Keuringsverslag van een elektrische laagspanning- en zeer lage spanningsinstallatie

NIET CONFORM

Straatnaam Wullebeekstraat
Huisnummer 28
Busnummer
Postcode 2627
Gemeente SCHELLE
Land België

Controlebezoek van een oude huishoudelijke elektrische installatie van een wooneenheid bij verkoop op vraag van de verkoper volgens (KB 08/09/2019) - AREI Boek 1- 8.4.2. en 8.2.1. en 4.2.4.3.

Lusterklemmen

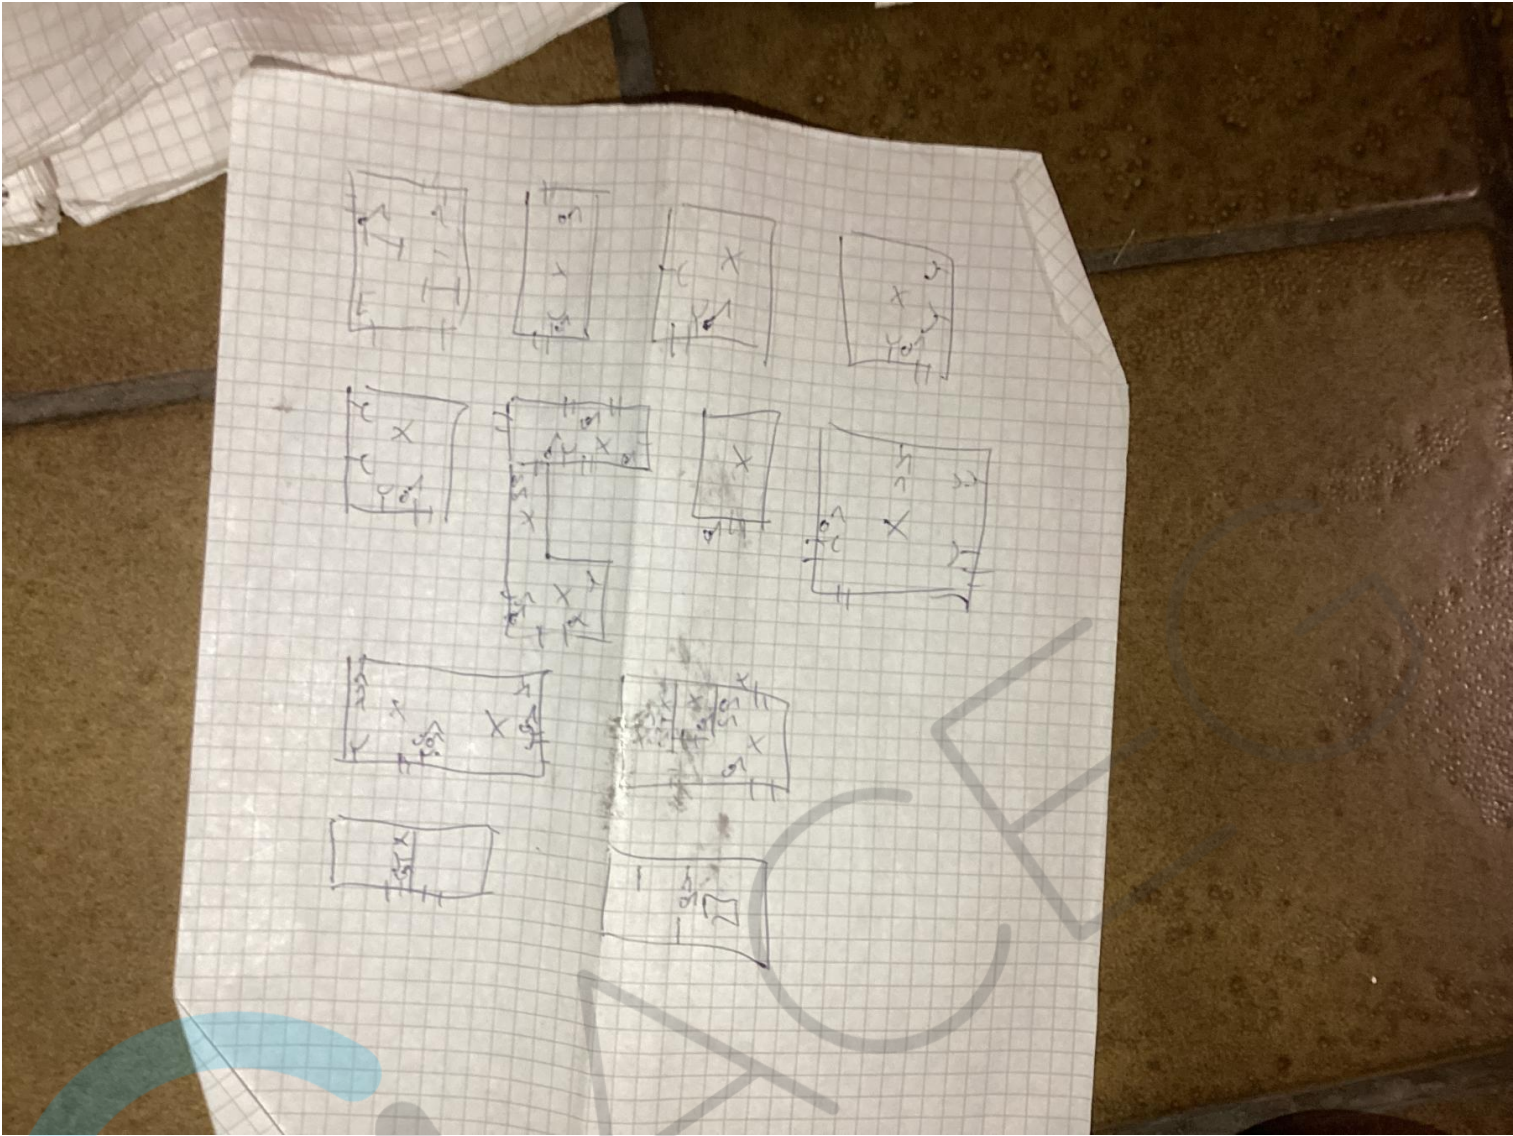
- nota/note 27 Het EAN-nummer kon ons niet meegedeeld worden tijdens onze rondgang.
- Intern bedradingen verbonden met lusterklem (geen correcte verbinding) , kabel los warmtepomp
